REF.: OBSERVACIÓN TÉCNICA Y APORTE CIUDADANO A LA PROPUESTA DEL PLAN DE ORDENAMIENTO TERRITORIAL (POT) LIBERIA 2026.

ASUNTO: Propuesta de Planificación Preventiva en el POT para la Reserva de Espacio Vial Municipal en la Ruta Nacional 21: Incorporación de una Franja de Reserva de 16.00 m Adicionales Distribuidos Equitativamente (8.00 m a Cada Lado del Eje) para Vías Marginales de Servicio (50 km/h) y Ciclovías Bidireccionales (46.00 m de Perfil Integral), y Delimitación Preventiva de Espacio en 4 Nodos Estratégicos para Futuro Intercambio Vial a Desnivel.

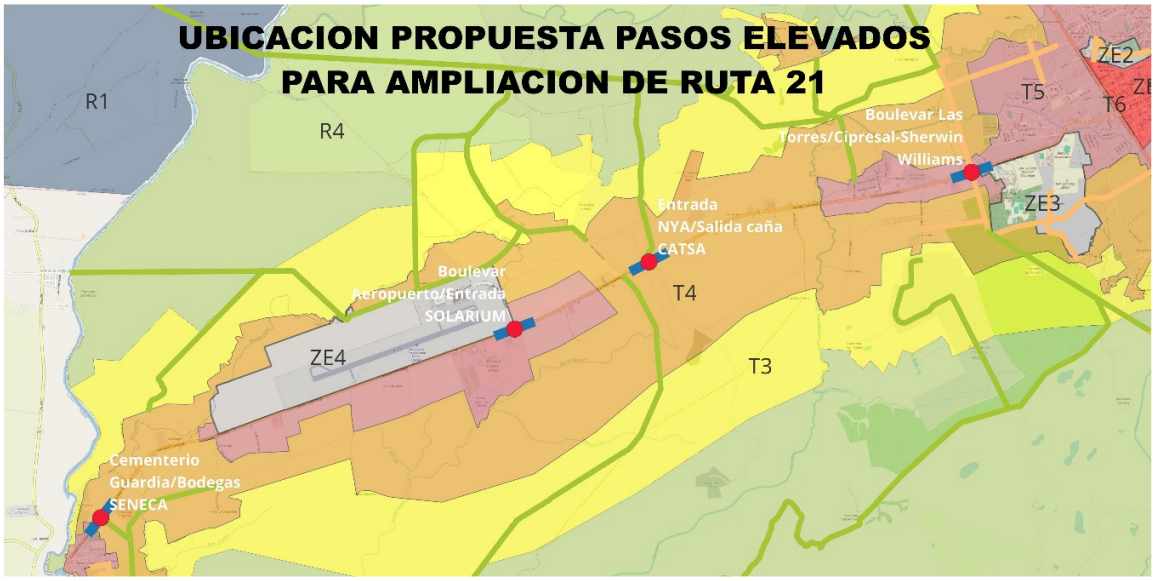
Con el propósito de sumar al proceso de planificación municipal, me permito sugerir la consideración del siguiente esquema técnico modulado:

1. **Franja de Reserva Vial Municipal de** 16.00 m **Adicionales (**8.00 m **a Cada Lado del Derecho de Vía Existente para un Perfil Integral de** 46.00 m**):**

Recomendar la incorporación en el POT de una **Línea de Reserva Vial Municipal preventiva de** 8.00 metros **a cada lado** del derecho de vía existente de la RN 21 en el tramo Liberia – Comunidad/Guardia. Esta previsión permitirá resguardar el espacio futuro para que el MOPT o la Municipalidad puedan consolidar:

- Franja de amortiguamiento e insulación: 1.30 m
   - Calzada vehicular marginal local para tránsito pesado a 50 km/h (2 carriles × 3.50 m): 7.00 m
   - Ciclovía segregada bidireccional (Art. 51 inc. 1.b del POT): 2.20 m
   - Acera peatonal universal (Art. 38 del POT y Ley N.º 7600): 2.00 m
